Projet éolien du Chemin de la Ville aux Bois

Avis de la Mission Régionale d'Autorité environnementale

**Avis délibéré de la mission régionale
d'autorité environnementale
Hauts-de-France
sur le projet de parc éolien
de la société Énergie du chemin de la ville aux bois
sur les communes de Dizy-le-Gros et La-Ville-aux-Bois-lès-Dizy (02)**

n°MRAe 2021-5471

Carte d'implantation des parcs éoliens autour du projet (volet paysager de décembre 2018)

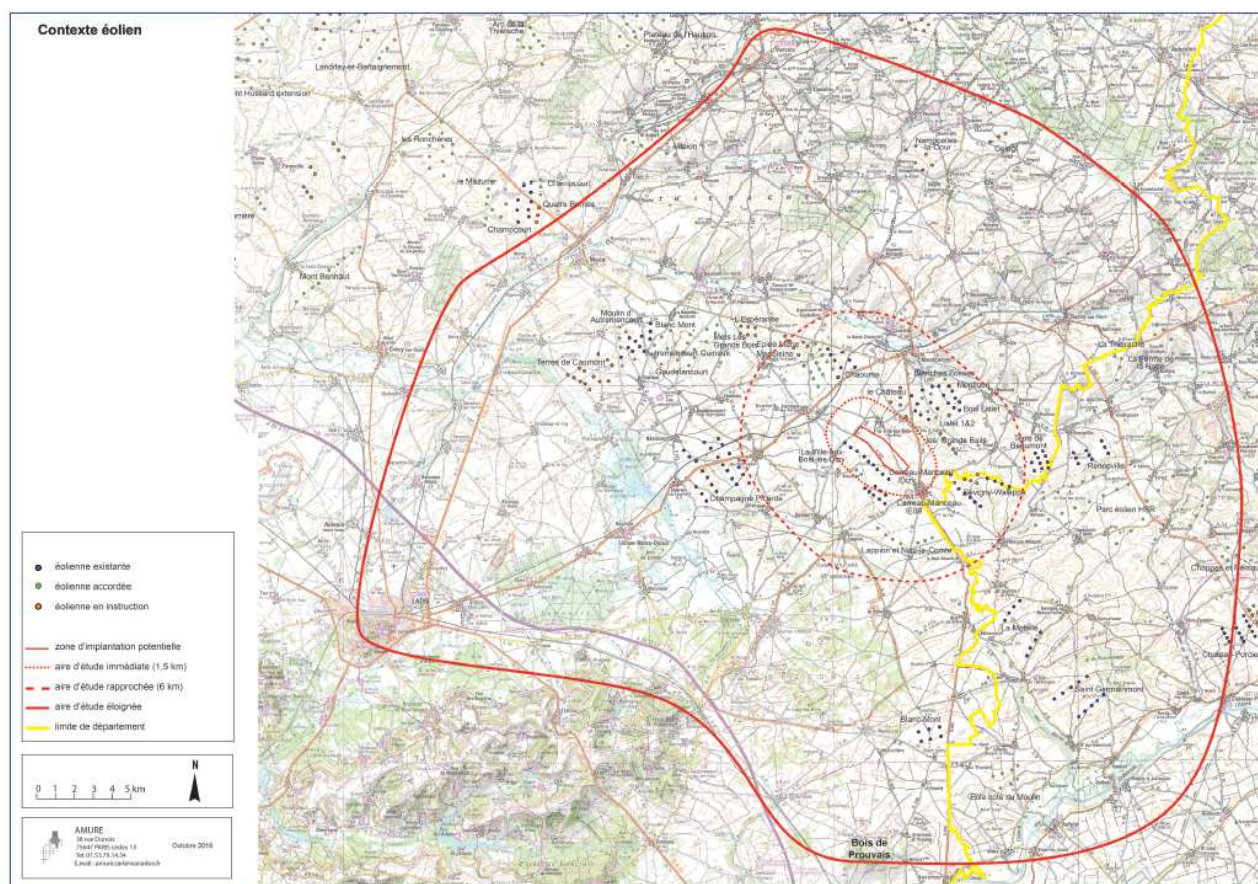
Le projet est localisé dans un contexte éolien très marqué et la carte ci-dessous fait apparaître dans un rayon de 20 km autour du projet :

- 14 parcs pour un total de 143 éoliennes en fonctionnement ;
- 9 parcs pour un total de 55 éoliennes autorisées ;
- 9 parcs pour un total de 51 éoliennes en cours d'instruction.
